**OGGETTO: [ID 6189] Istanza per il rilascio del provvedimento di V.I.A. nell'ambito del Provvedimento Unico in materia Ambientale ai sensi dell'art. 27 del D.Lgs. 152/2006 e ss.mm.ii. con Piano di utilizzo terre e rocce da scavo ai sensi dell'art. 9 del D.P.R. 120/2017. Autostrada A22 "del Brennero" - realizzazione della terza corsia nel tratto compreso tra Verona nord (km 223) e l'intersezione con l'autostrada A1 (km 314)**

## DELIBERAZIONE DEL CONSIGLIO COMUNALE

**n. 88 del 09/12/2021**

Figura C - Dispersione media annua attuale di NOx/NO2 (mancano gli effetti cumulativi).

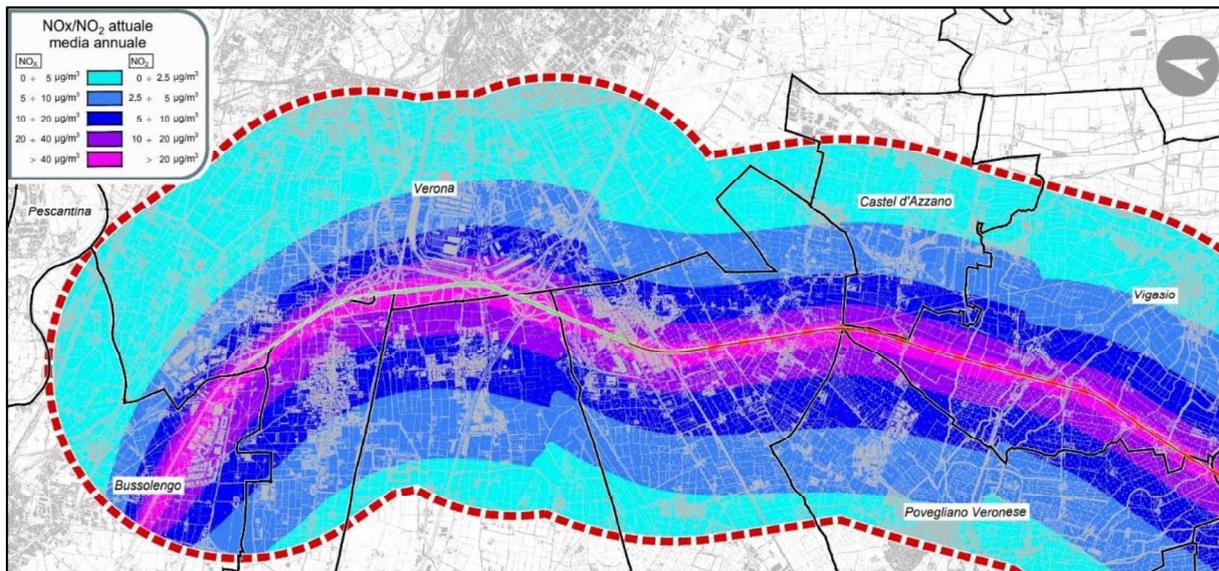
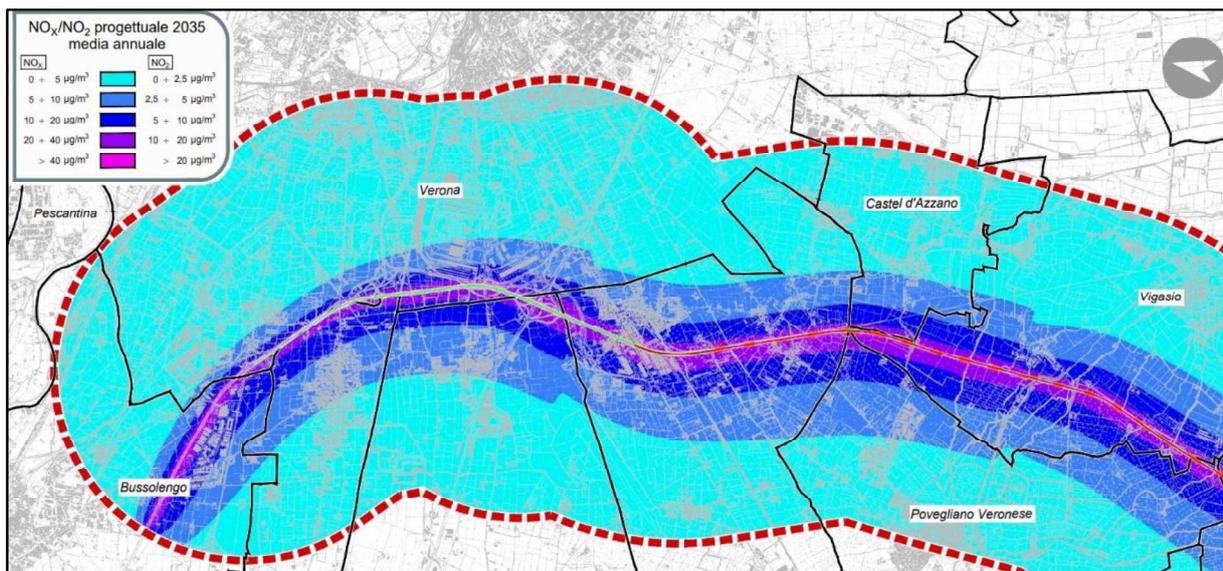
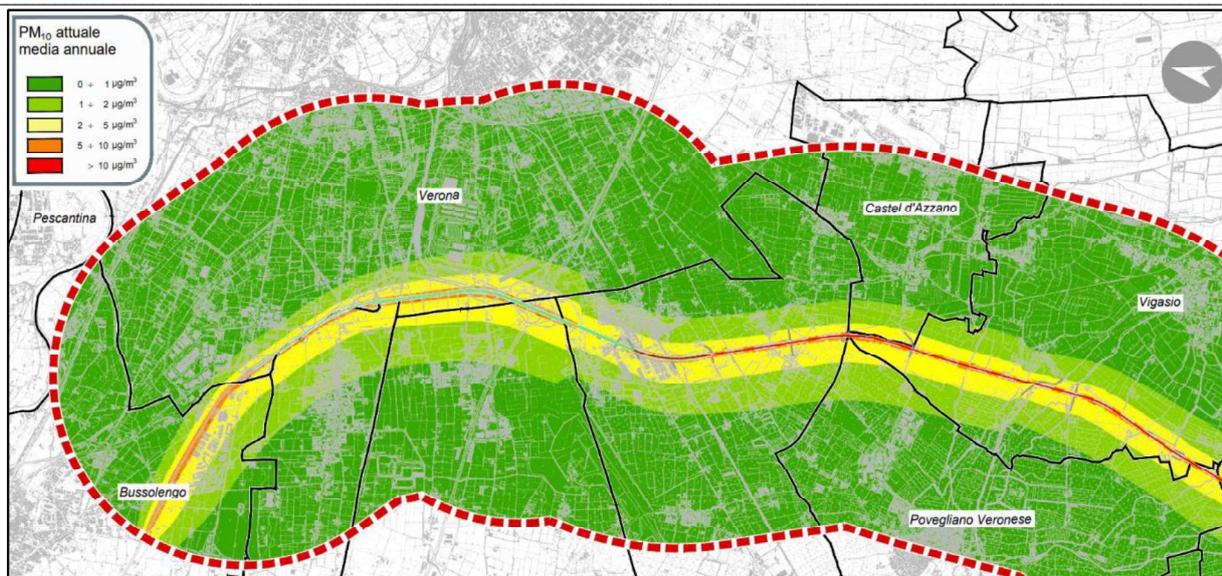
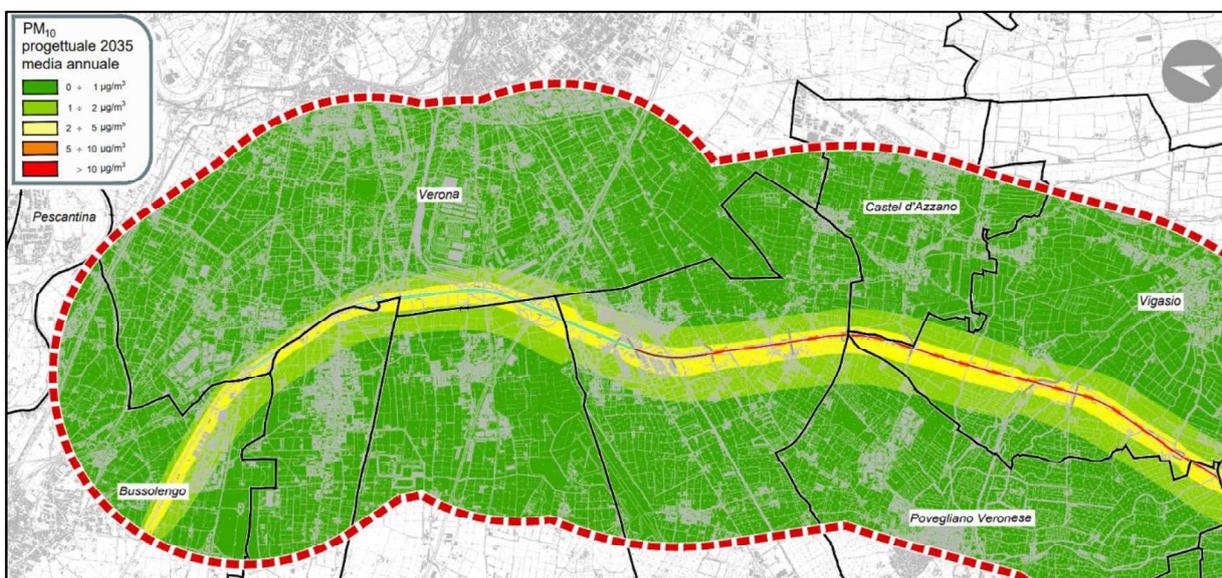
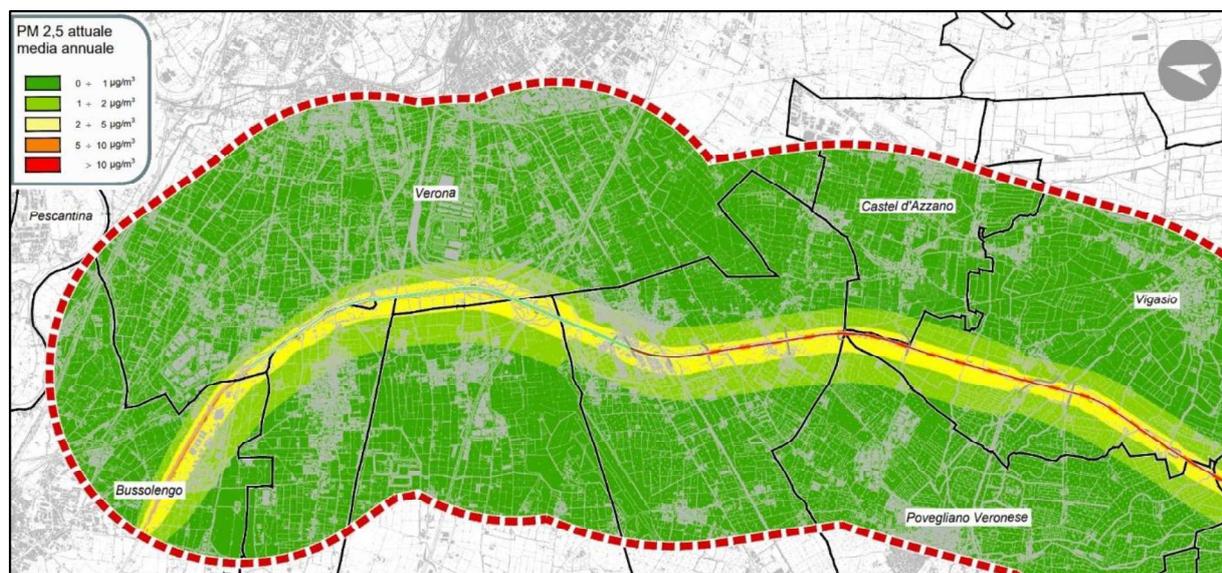
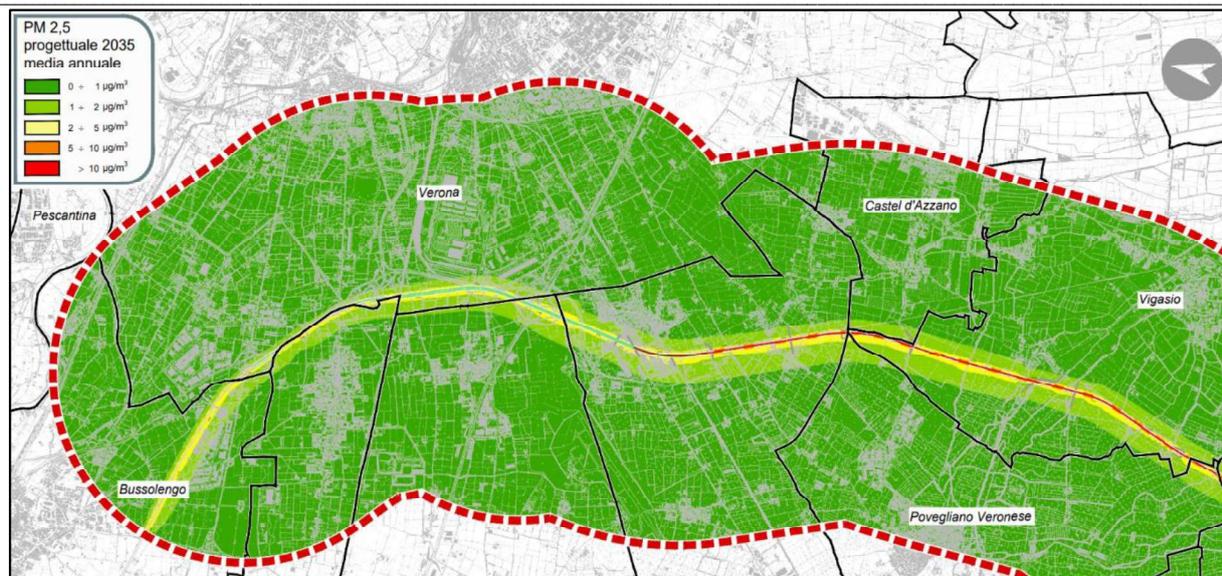
A maggior chiarimento circa l'impronta geografica dell'impatto atmosferico generato dall'infrastruttura allo stato attuale e futuro, una volta realizzata la terza corsia, si riportano di seguito le rappresentazioni grafiche della dispersione di alcuni inquinanti. Si fa presente che tali raffigurazioni rappresentano l'ambito di esposizione agli agenti inquinanti generati solo dall'autostrada A22, ovvero non sono presi in considerazione i fenomeni cumulativi dovuti alla sovrapposizione degli effetti.

Si vuole inoltre porre all'attenzione come le stesse immagini giustifichino quanto affermato inizialmente circa la reale lunghezza del tratto autostradale dal quale derivano direttamente effetti ambientali sul territorio appartenente al Comune di Sommacampagna: è evidente che la valutazione del solo tratto all'interno del quadriglietto non può considerarsi esaustiva.

Figura I - Impatto acustico diurno di progetto della A22 (con le barriere previste nel Decreto VIA n. 401/2011)

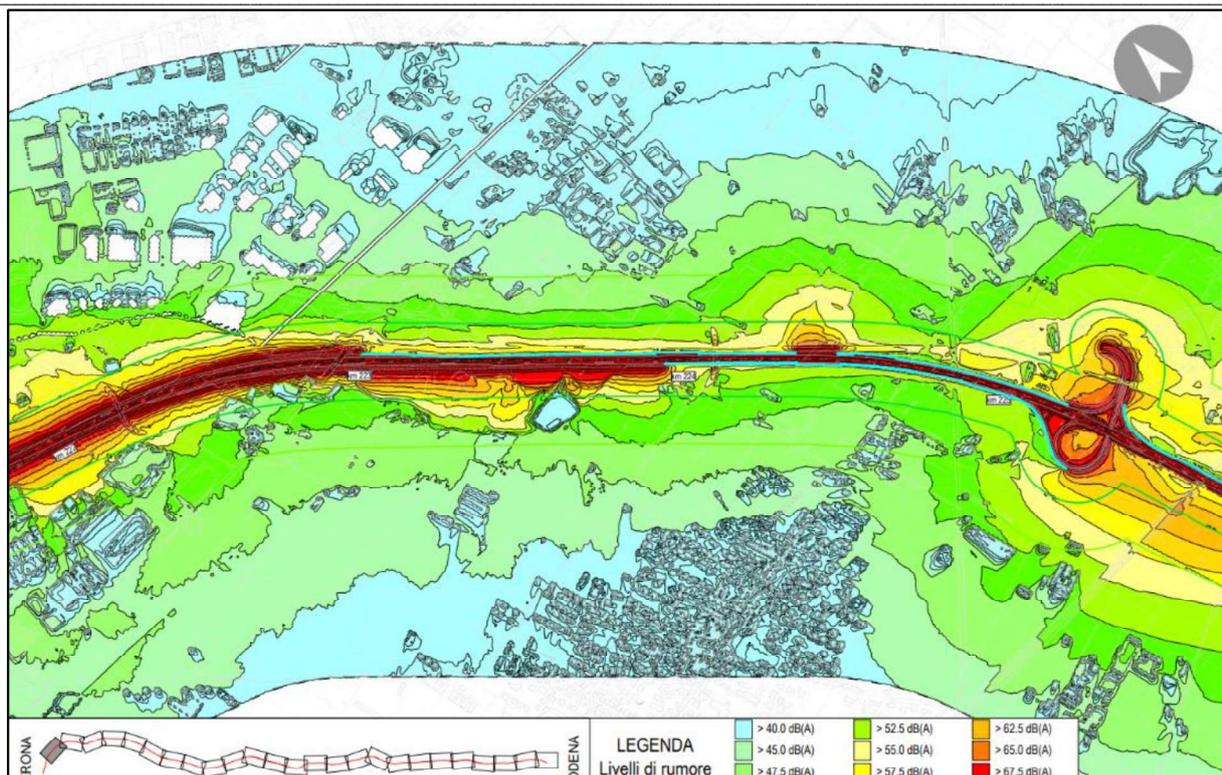
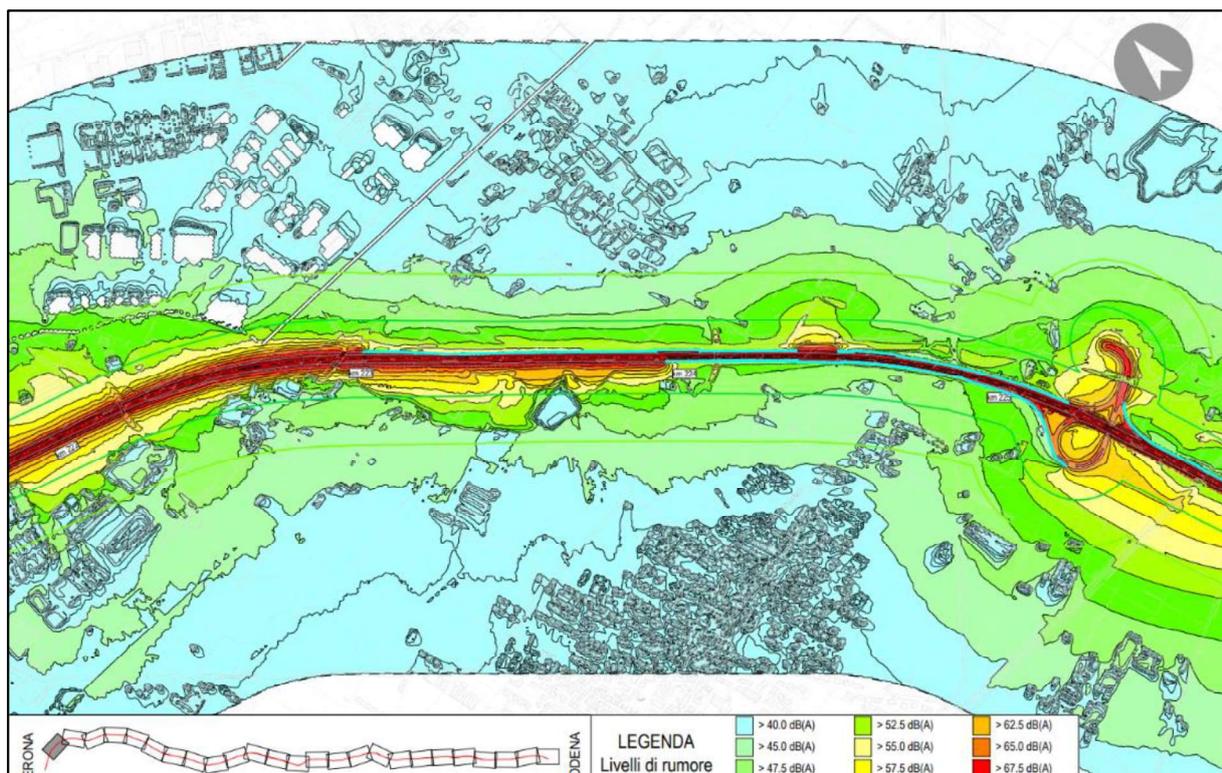
L'impatto acustico che si andrebbe a generare a seguito della realizzazione della terza corsia è ben rappresentato dalle immagini che seguono: si noti come aumenti notevolmente l'impronta territoriale della pressione acustica tra lo stato attuale (figura K) e lo stato futuro (figura L), ovvero a seguito della realizzazione della terza corsia, in conseguenza del previsto aumento del traffico veicolare.

Per l'ambito interessante il Comune di Sommacampagna, in particolare, sono state previste le barriere acustiche raffigurate nelle figure precedenti e rispondenti a quanto prescritto nel Decreto n. 401 del 18/07/2011 (prot. DVA DEC-2011-0000401 del 18/07/2011) emanato dal Ministero dell'Ambiente e della Tutela del Territorio e del Mare di concerto con il Ministero per i Beni e le Attività Culturali. Tale provvedimento aveva decretato la compatibilità ambientale dell'opera nel rispetto di una serie di condizioni e prescrizioni dettate: dalla Commissione Tecnica di verifica dell'impatto ambientale VIA e VAS del Ministero dell'Ambiente, dal Ministero per i Beni e le Attività Culturali e dalla Regione Lombardia. Come precisato in premessa, con parere della Commissione Tecnica VIA/VAS n. 1132 del 14/12/2012 era stata infine espletata positivamente la verifica di ottemperanza alle prescrizioni contenute nel suddetto decreto n. 401/2011.

Figura 11 - Area di cantiere CB01

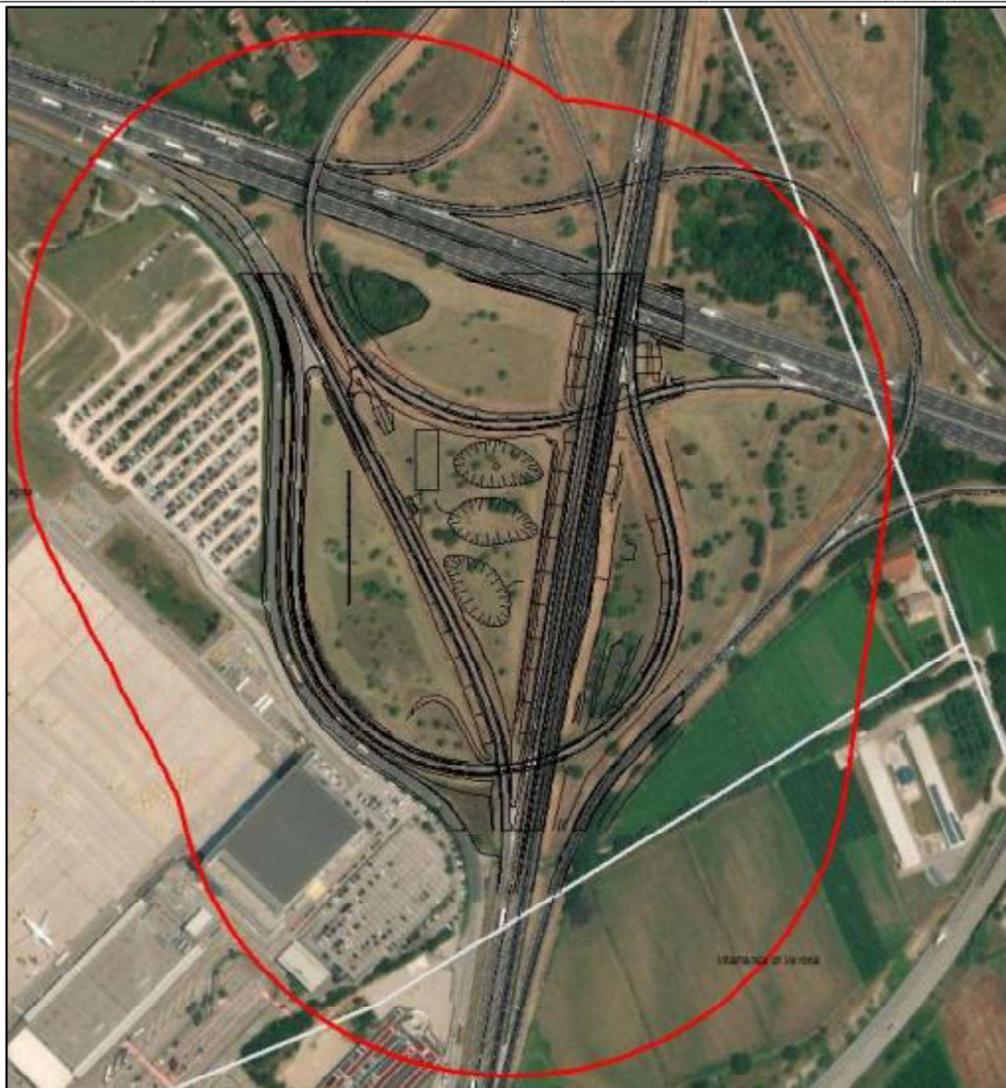
Si fa presente che viene erroneamente indicato il Comune di Villafranca di Verona.

La pista di svincolo Milano-Brennero e quindi l'area di cantiere confina a sud con il sedime aeroportuale. È presente un ricettore residenziale isolato in contesto rurale a 250 m di distanza ad est dell'area di cantiere ed alcuni altri edifici sempre di 2-3 piani all'interno dei 500 m. La qualità dell'aria in termini di inquinanti atmosferici presenta pertanto un carico emissivo di per sé già significativo della presenza di tali infrastrutture.
